SMLOUVA O DÍLO - Dodatek č. 3

Smluvní strany se dohodly na tomto Dodatku č. 3 ke Smlouvě o dílo na akci „Modernizace komunikací SFDI 2022 – okres Prachatice“ ze dne 5.8.2022 takto:

Stavba: Modernizace komunikací SFDI 2022 – okres Prachatice

Úsek: Modernizace silnice II/167 Svinná Lada – Borová Lada – Pravětinská Lada, SO 102

Předmět změny a jeho zdůvodnění:

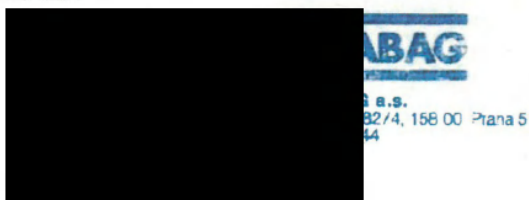
- 1) Bourání ŽB propustku - Na základě pochůzky za účasti TDS a správce komunikace (projektanta) po odfrézování asfaltové vrstvy bylo zjištěno, že ve staničení km 7,290 se pod konstrukcí nachází historický a dnes již nefunkční betonový propustek napříč komunikací. Tato konstrukce brání v provedení celoplošné recyklace a navíc je v tomto místě značně vychýlena niveleta vozovky. Konstrukce navíc evidentně není dostatečně unosná. Navrženo vybourání konstrukce a nahrazení vhodným materiálem do podkladních vrstev, vyrovnaní nivelety.

- 2) Silniční obrubník - U objektu Borová Lada č.p.8 (staničení km 7,150) zjištěno nevhodné odvodnění komunikace směrem do travnaté plochy navazující na objekt. Navrženo, 11m příkopového žlabu nahradit 28 m silničních obrubníků až za hranici objektu. Tím dojde k zamezení kontaktu povrchové vody s budovou a dojde k jejímu nasměrování k nejbližší uliční vpusti.

- 3) Hloubkové sanace - Oproti předpokladu ze zadání realizován menší rozsah hloubkových sanací. Množství poníženo na skutečnost.
